SØKNAD OM AVKØYRSLE FRÅ KOMMUNEVEG

Tiltakshavar JAN HELGE RIKSTAD	Tlf.
Ansvarleg søkjar/utførande ARKOCONSULT AS	Tlf. 56 39 00 03
Byggeplassadresse BØTJØRNVEGEN 122	Gnr./bnr 25/109
Vegstrekning KV6055	Stad BØVÅGEN
Tiltaket ligg i område med reguleringsplan Nei <input type="checkbox"/> (Søknaden vert handsama hjå Teknisk drift). Ja <input checked="" type="checkbox"/> Namn på planen: 12601988.000.100... (Søknaden vert handsama hjå Byggesak). og 12601973000200

SITUASJONSPLAN
 GNR.25, BNR.109, BØVÅGEN, RADØY KOMMUNE
 OK GULV: KOTE +23,7

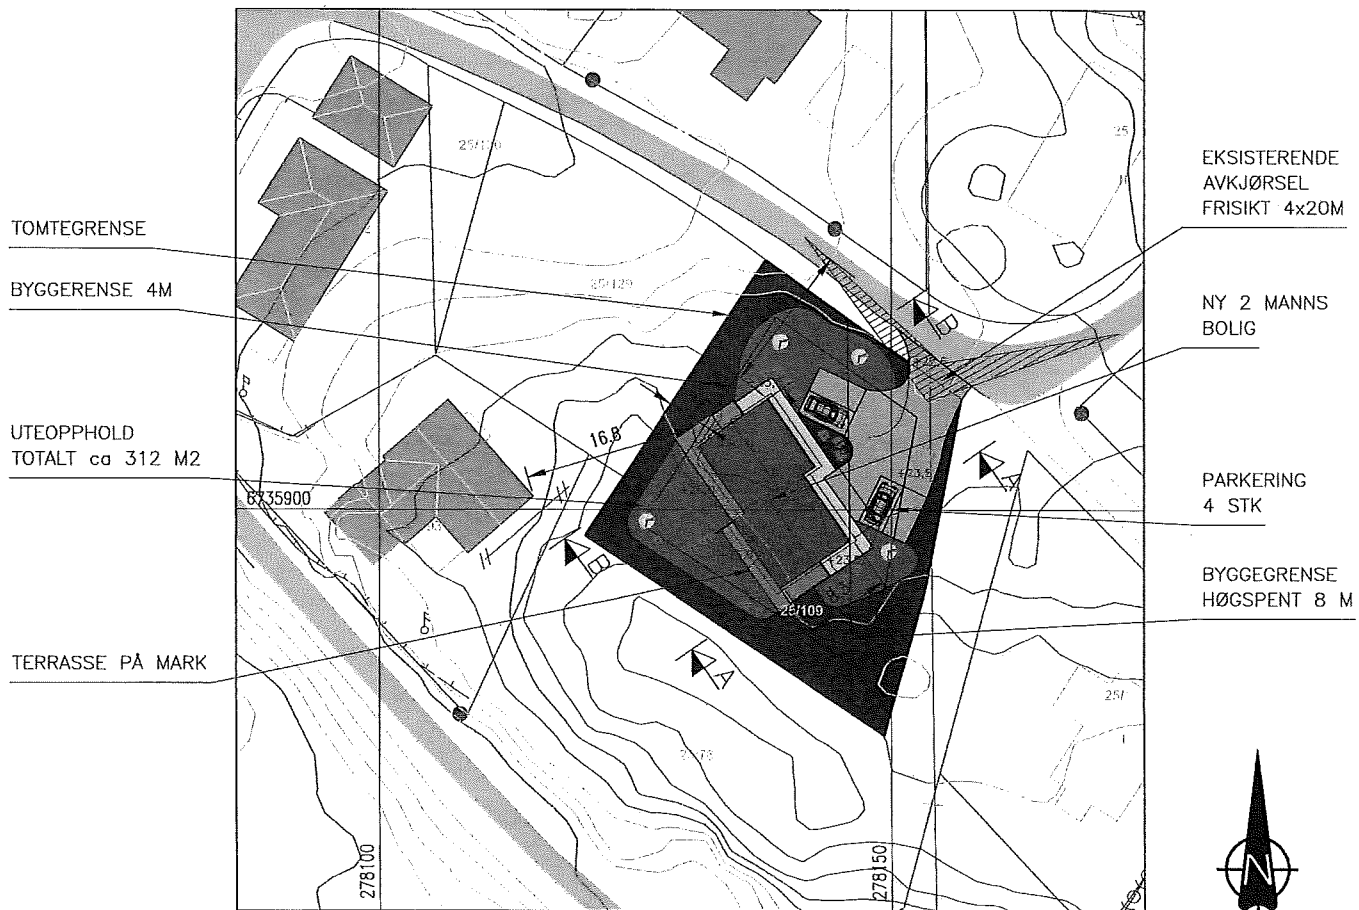
- Sikta ut frå avkøyrslø skal vere slik at busker, tre o.l. ikkje skal vere til hinder for sikta. Terreng eller plantar må ikkje kome høgare enn 0,5m over vegbana.

- Der avkøyrslø er til hinder for overvatn i veggroft, skal det leggst ned min. 200mm dremsrør. Røret skal vere køyresterkt og leggst slik at veggroft ikkje vert skada og at grøftvatn får fritt avløp. Støypekantar o.l som kan skade snøryddeutstyr skal ikkje byggast nærare offentleg veg enn 1m.

- Det skal ikkje førast overvatn ut i offentleg veg. På den første meter frå vegkanten skal det vere eit fall frå offentleg veg på 3cm.
- Vedlikehald av dremsrør og frisktfelt skal til eikvar tid haldast vedlike av tiltakshavar.

- Svingradius frå avkøyrslø skal i vegkant være min. 3,5m, på begge sider av avkøyrslø.
- Avkøyrslø skal verte plassert som vist i søknaden
- Avkøyrslø skal verte plassert som vist i detaljskisse på baksida av dette arket.

- Det skal være mogeleg å snu på eigen grunn.
-
